ORD : N° **535**
ANT. : Oficio Ord. SEA N°
202299102931/2022, que solicita
pronunciamiento en proceso de
revisión de RCA, atinente al proyecto
"Suministro, Construcción y
Operación, Aducción de Agua Pampa
Puno", cuyo proponente es Anglo
CODELCO Chile.
MAT. : Emite informe solicitado

En respuesta al Oficio individualizado en el Ant. por medio del cual se solicita a este Servicio emitir un informe en el marco del procedimiento de revisión de la RCA N° 2603/2005 que calificó ambientalmente el proyecto "Suministro, Construcción y Operación, Aducción de Agua Pampa Puno", conforme al artículo 25 quinquies de la Ley 19.300; y luego del análisis realizado por el Departamento de Conservación y Protección de Recursos Hídricos (DCPRH) de este Servicio, se informa a usted lo siguiente:

1.- Comentarios respecto a la información complementaria

Figura 1. Evolución de niveles pozo PUNO-2E para los distintos escenarios, elaborado con información del Anexo 4.

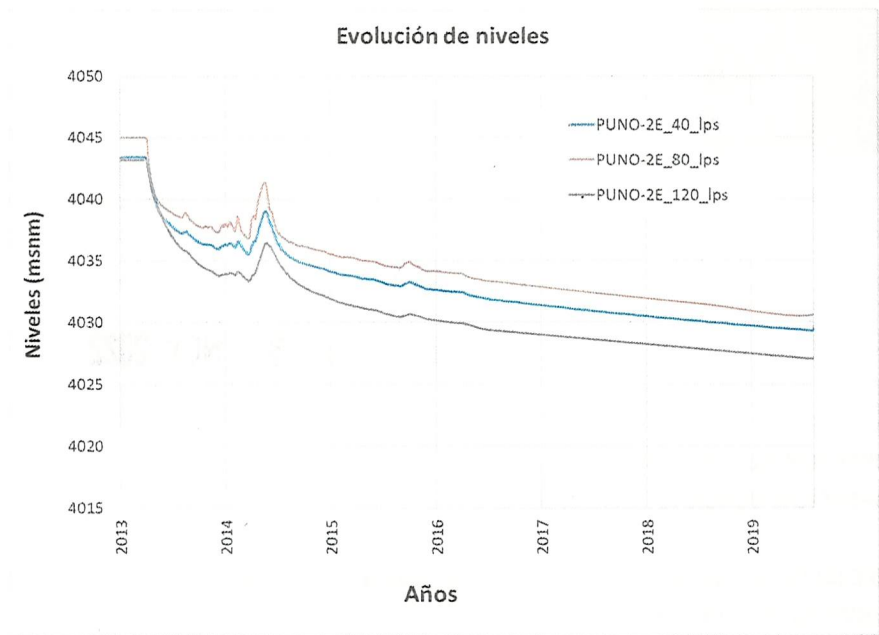
- 1.2. Se observa del Anexo 4, planillas "Recuperación_PSAP_XX_lps", que las recargas utilizadas, a saber 40, 80 y 120 L/s, son aplicadas a todo el periodo simulado, es decir, para el escenario de recarga reducida de 40 L/s, escenario más desfavorable, se computó para el periodo desde 2013 hasta el 2119. Esto conlleva a que el umbral, que corresponde al nivel inicial modelado de los pozos PSAP, sea variable y dependa de cada escenario de simulación (ver Figura 1). De este modo, se debe tomar como recarga inicial para el periodo 2013-2020 la recarga efectivamente medida, y

solamente para la simulación futura realizar el análisis de sensibilidad de la recarga considerando los escenarios de recarga reducida.

Figura 2. Evolución de niveles pozos Vega Sapunta (Fuente: Respuesta 4 de Carta CJ-021-2020)

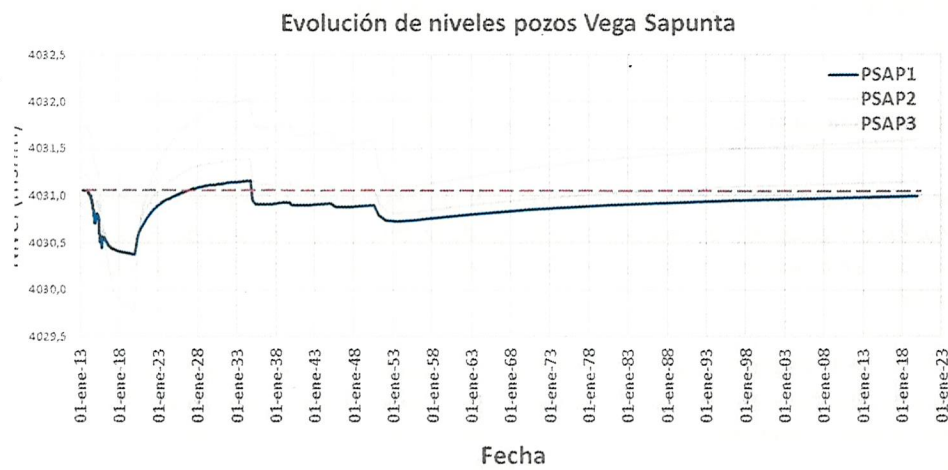
1.3. Por otra parte, no queda claro cuál es la recuperación de los pozos PSAP, ya que el titular señala que la recuperación se analizó con un escenario de 120 L/s presentando el siguiente gráfico:

Sin embargo, este gráfico corresponde a la simulación con un recarga de 80 L/s. Se solicita aclarar.

Figura 3. Caudales para abastecer medida de riego e inyección vega Sapunta (Fuente: Figura 21 de Carta CJ-021-2020)

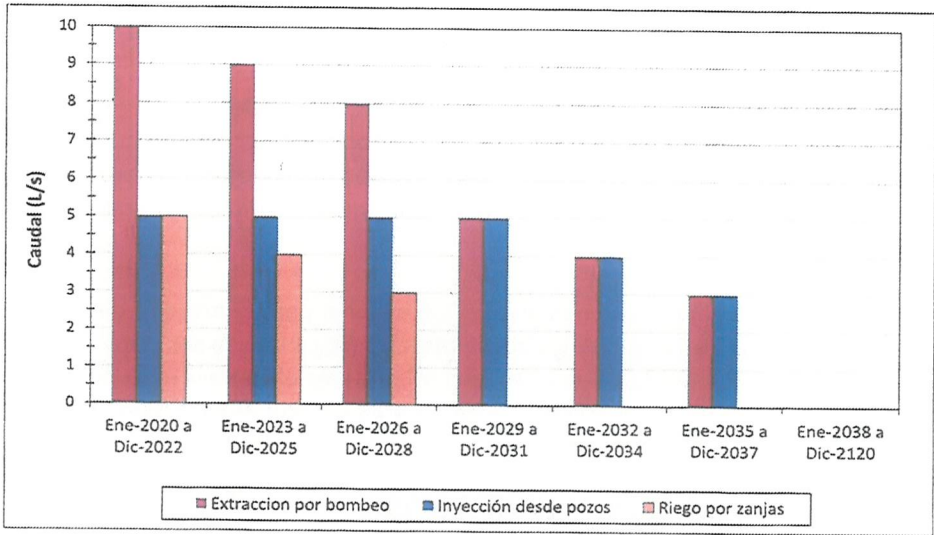
1.4. Se observa en el Anexo 4 “Recuperación_PSAP_XX_lps” para los distintos escenarios 40, 80 y 120 L/s que la extracción de los pozos de bombeo se extiende por sobre el año 2037. Incluso, para el escenario propuesto como regla de operación con una recarga de 120 L/s se observa una extracción de los pozos de 10 L/s hasta el año 2119, situación que no es coherente con lo

planteado como regla de operación donde la extracción se proyecta hasta el año 2037 (ver la Figura 3), se solicita aclarar. Además, cabe mencionar que la Figura 3 se extiende hasta 2120 mientras que las simulaciones se presentan hasta 2119 en las planillas anexas.

Figura 4. Evolución niveles PUNO-19B (Fuente: Anexo 4 Carta CJ-021-2020)

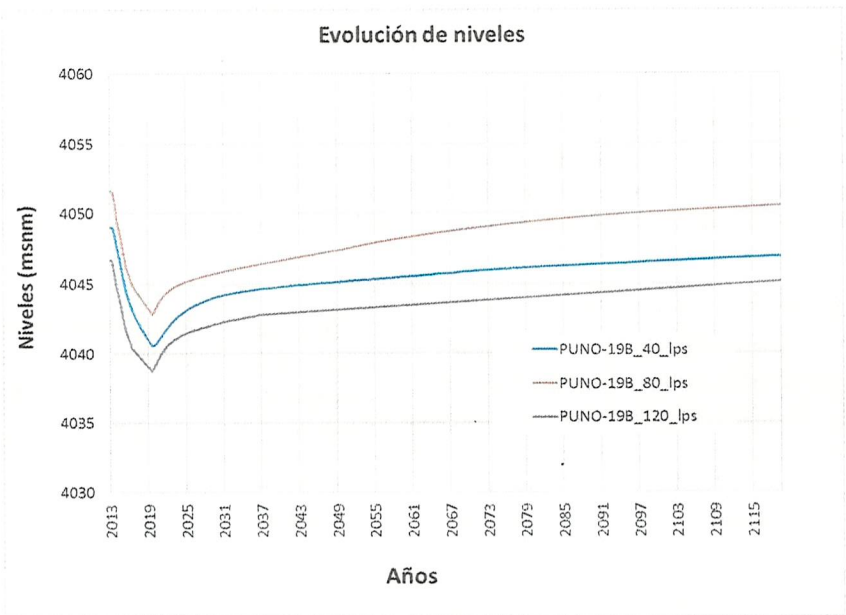
1.7. Respecto del archivo “Simulaciones niveles” se observa para la mayoría de los pozos que en el escenario de recarga de 120 L/s se producen mayores descensos en comparación con un escenario de recarga reducida. A modo de ejemplo, en la Figura 4 se observa la evolución de los niveles del pozo 19B considerando los 3 escenarios de recarga, siendo el escenario de 120 L/s donde se producen los mayores descensos, al respecto se solicita aclarar y/o corregir en caso de ser necesario.
